改善箇所説明図

改善の内容

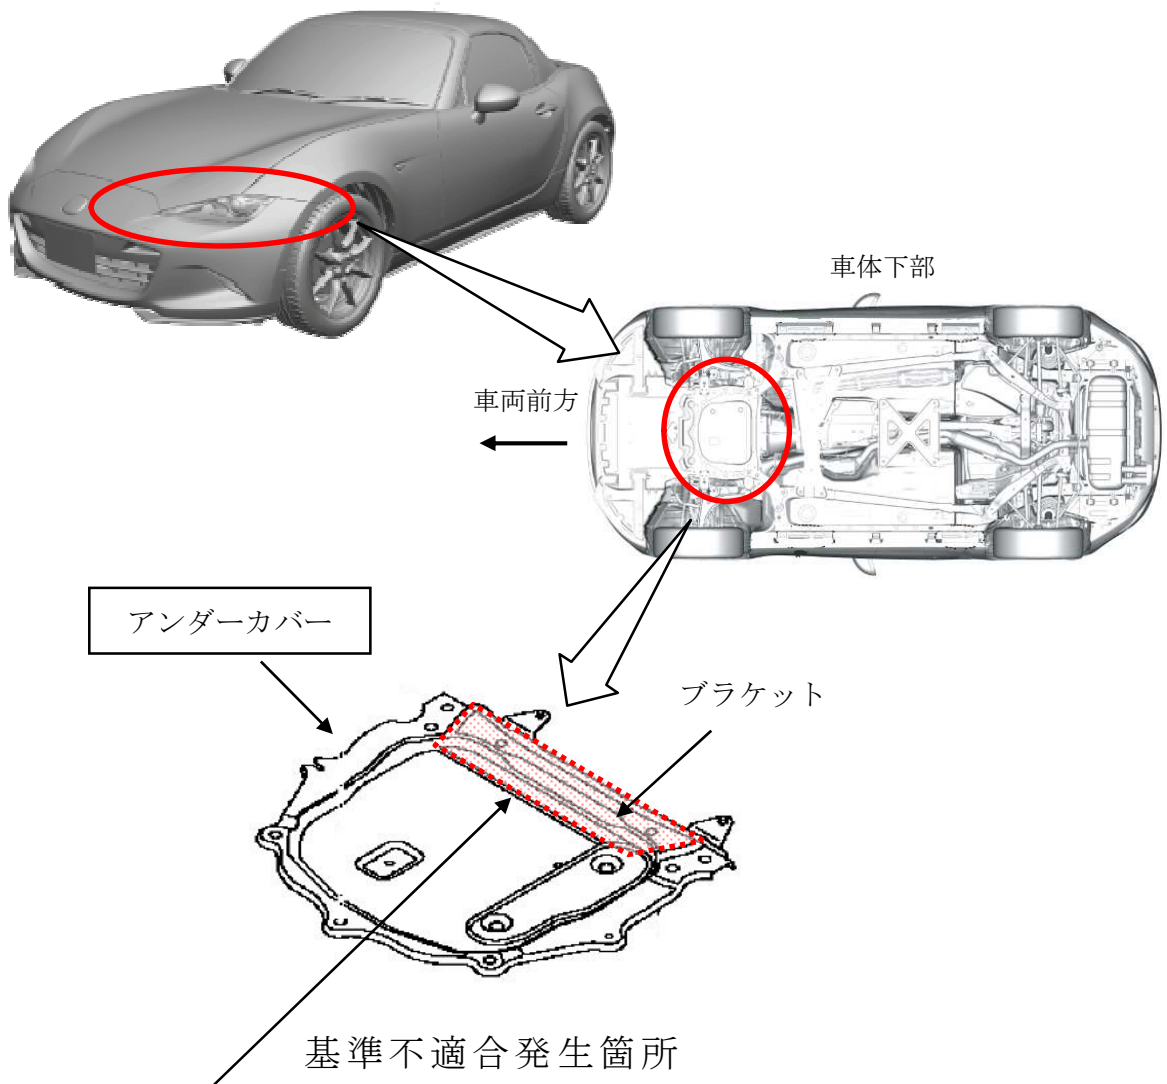
アンダーカバーにおいて、ブラケットとの接合治具の管理が不適切なため、接合強度が不足しているものがある。そのため、走行中の大きな振動や融雪剤による腐食で接合部が剥がれて異音が発生し、最悪の場合、ブラケットが脱落して他の交通の妨げとなるおそれがある。

全車両、アンダーカバーを良品と交換する。

識別：リレー アンド フューズ・ブロック・アッパ・カバーの裏に白ペンを塗布する。
